LENTOTURVALLISUUSHALLINTO
 FLIGHT SAFETY AUTHORITY**MUUTOSMÄÄRÄYS**

AIRWORTHINESS DIRECTIVE

M 1806/91

Centrair. Polkimien liitosten tarkastus.**Koskee:** Seuraavia Centrair-purjelentokoneita**Tyyppi****Sarjanumerot**

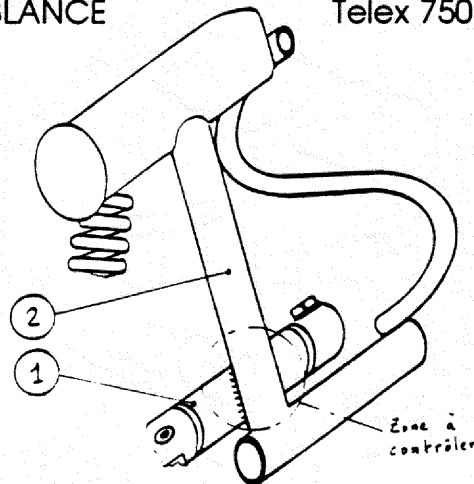
Toimenpiteet: Tarkasta sivuperäsinpolkimien vääntöputkien (kuvan osa 1) ja pysyysuorien putkien (kuvan osa 2) väliset juotokset 1.9.1991 mennessä. Jos murtumia löytyy, niin ota yhteys valmistajaan ennen lentotoiminnan jatkamista.
